Piano Zonizzazione Acustica

Variante L.R. 20/2000

Unione Bassa Romagna

Relazione variante al PZA

San Patrizio e Zona Industriale – PZA adottato

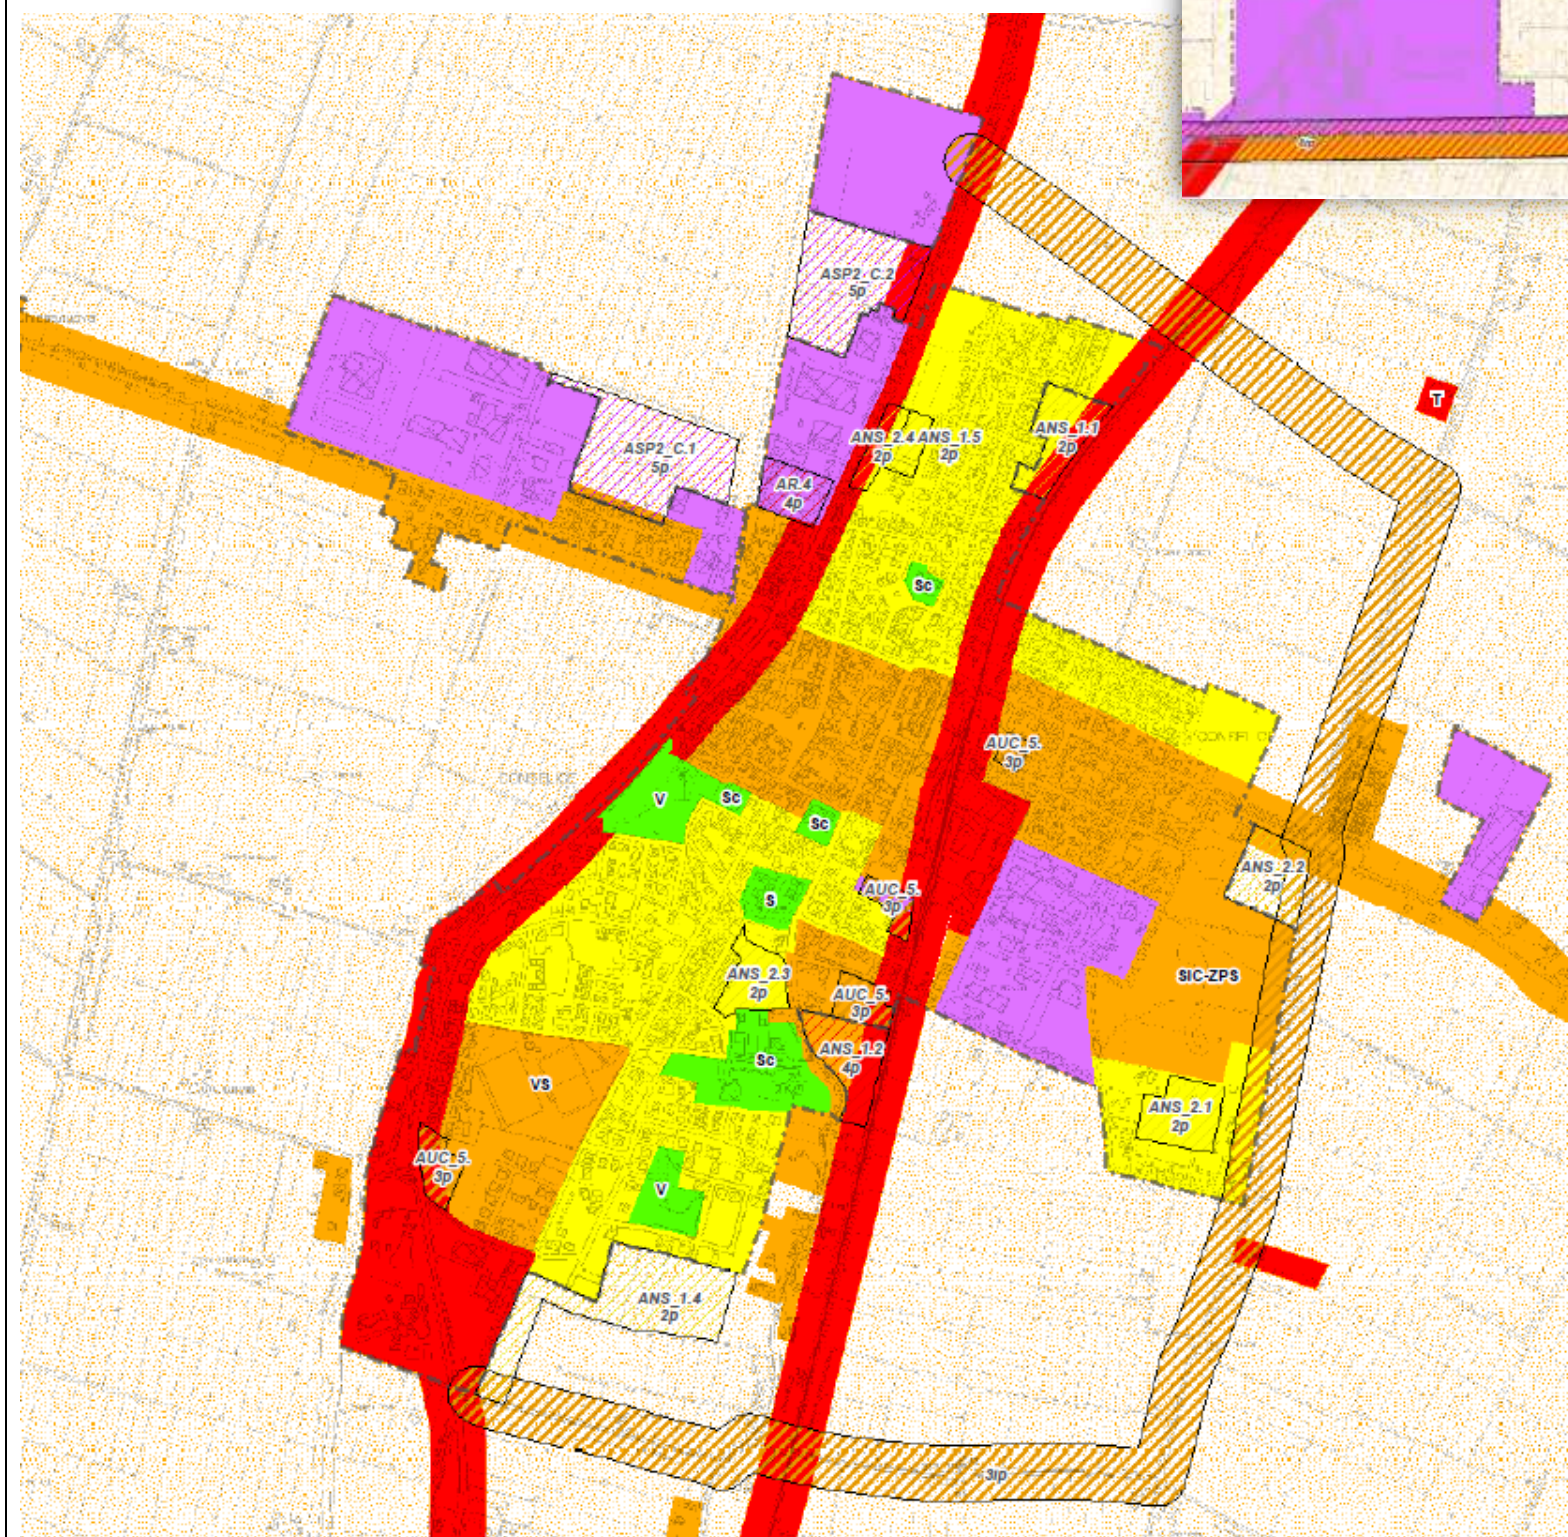
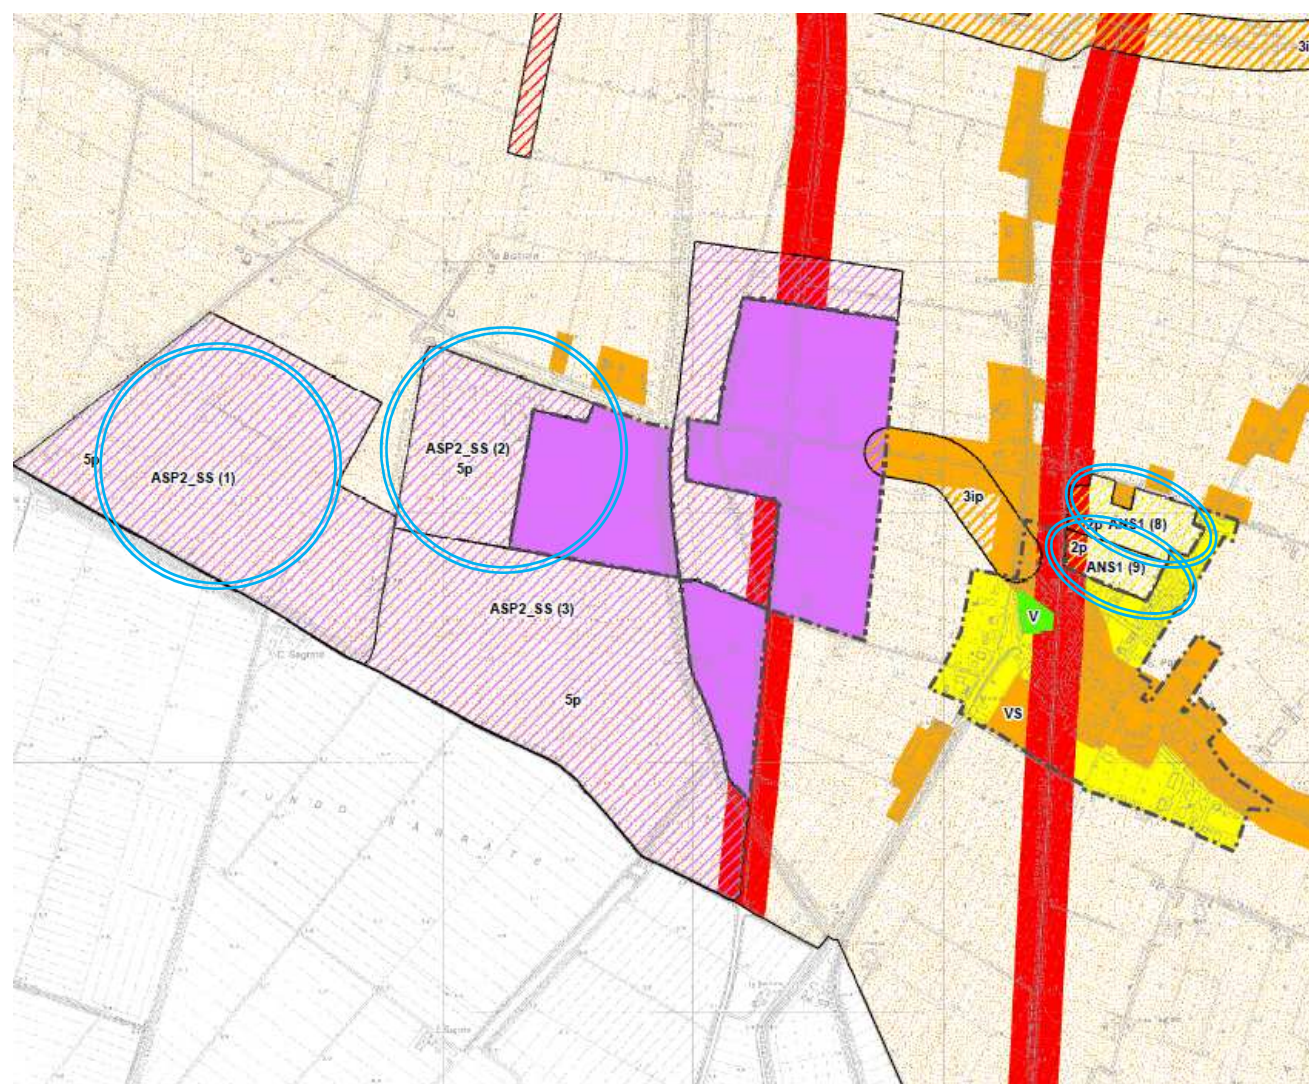
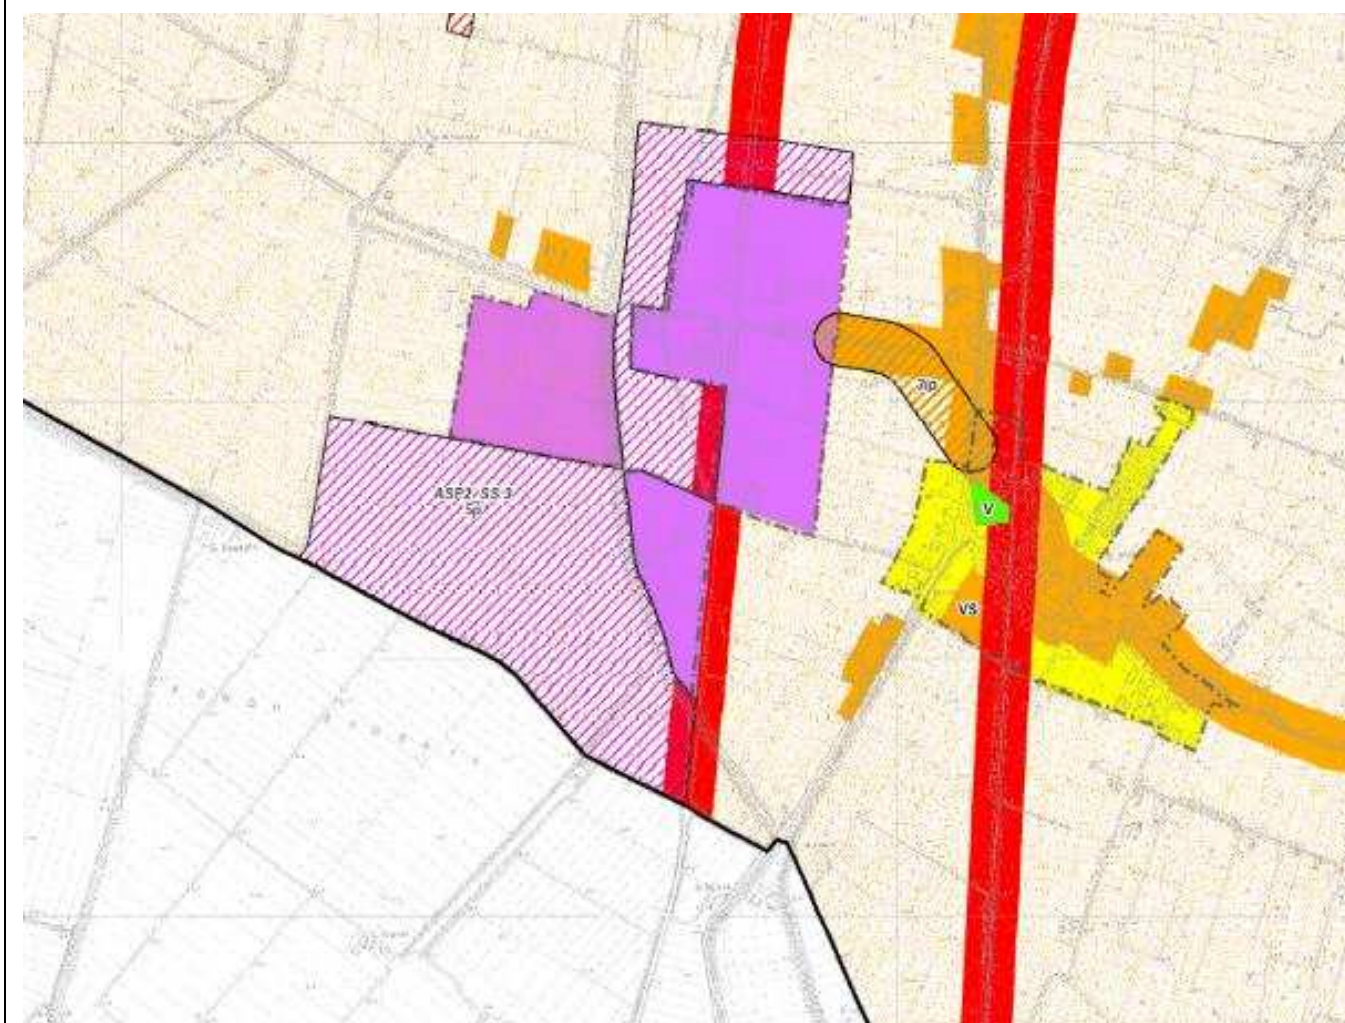
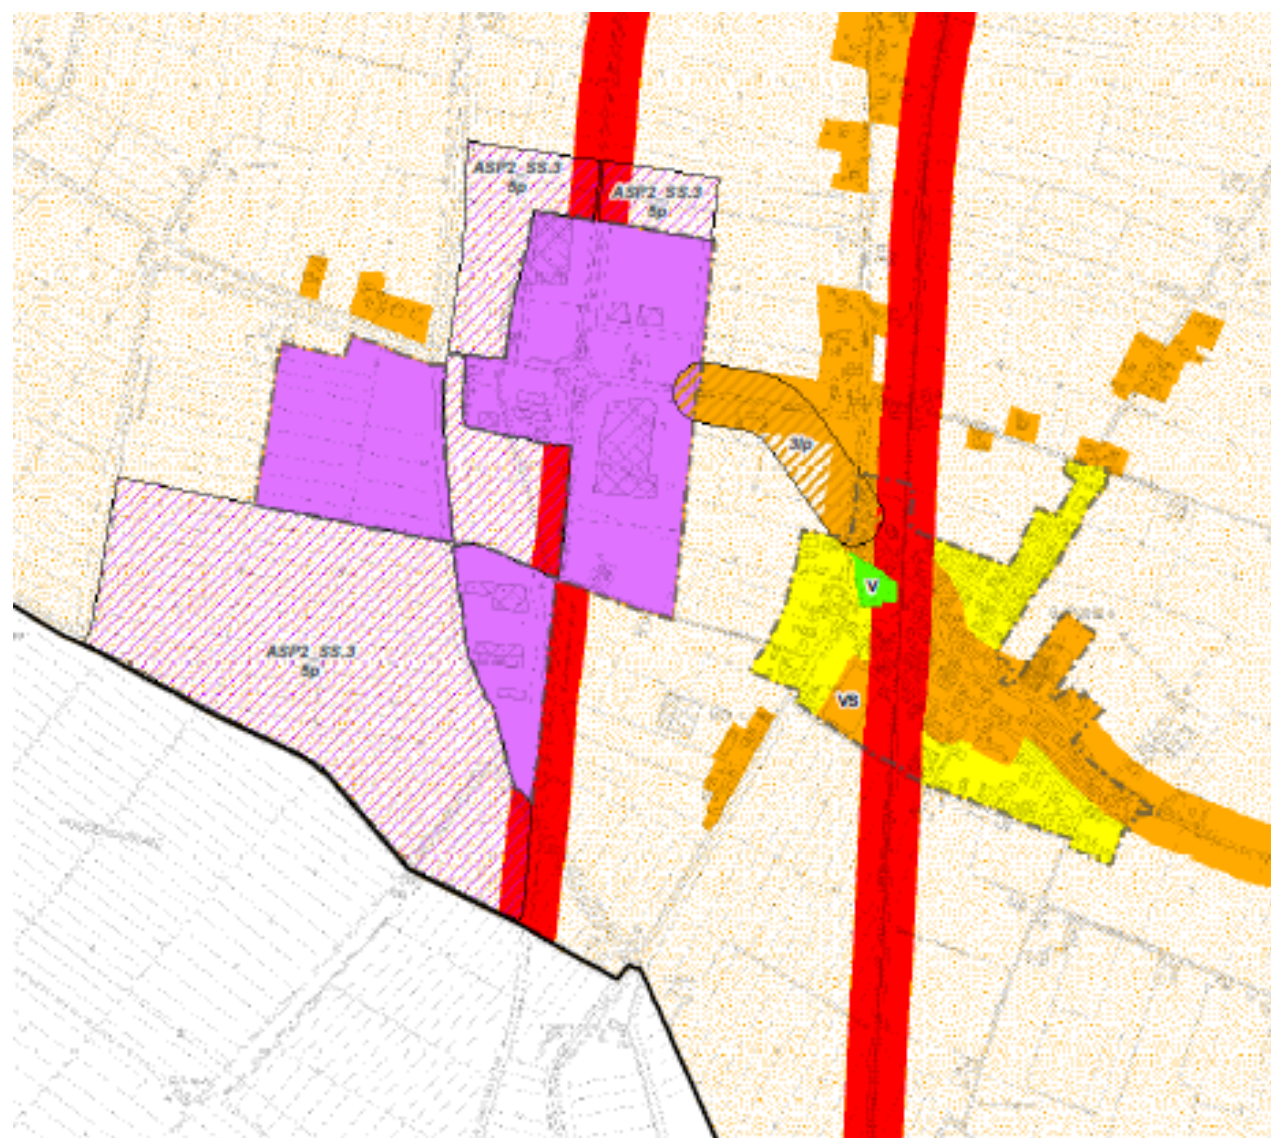
Le aree cerchiare in azzurro sono state modificate originando i nuovi temi grafici illustrati nella versione di adozione

Su queste porzioni di territorio non si sono apportate modifiche di rilievo fra la stesura di adozione e quella di approvazione, se non correggendo i disallineamenti tra zonizzazione e temi urbanistici con riferimento ai contenuti della pianificazione PSC RUE e modifica RUE 2012, non recepiti nella cartografia di base della adozione

Sono state introdotte nella cartografia contro dedotta per l'approvazione anche tutte le correzioni derivanti da correzione refusi e dagli assestamenti al RUE 2012.
